Notification URGENTE de sécurité produit – MISE À JOUR

Azurion 7M20 muni d'un statif FlexArm
Mouvement motorisé longitudinal susceptible de ne pas être réalisé comme prévu
Référence Philips : 2024-IGT-BST-003

17 Octobre 2025

Figure 2 : Aperçu des éléments de statif FlexArm et identification du problème

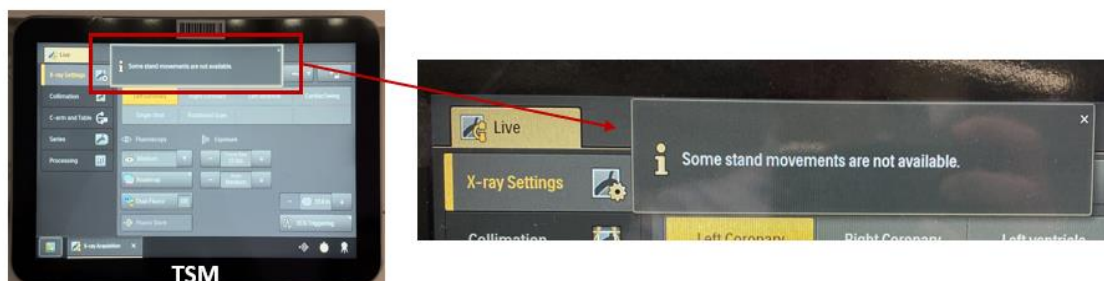
Philips a constaté que le mouvement motorisé longitudinal du statif FlexArm pourrait être irrégulier (non fluide) pour finalement être interrompu. Ce problème est occasionné par une fuite de graisse provenant des roulements et/ou l'huile anticorrosion appliquée sur ces derniers, ce qui peut entraîner une lubrification excessive du rail du plafond et donc contribuer à réduire la friction entre les rails et la roue de friction (voir Figure 2).

- d. Dans le cadre du cycle d'entretien préventif, Philips nettoiera les rails, la roue de friction et les roulements comme indiqué dans la mise à jour d'entretien préventif qui accompagne l'annexe A.

5. En cas de présence d'un statif FlexArm, nettoyer les rails, la roue de friction et les roulements longitudinaux (16x).

- L'huile ou la graisse peut nuire aux mouvements longitudinaux du statif FlexArm.
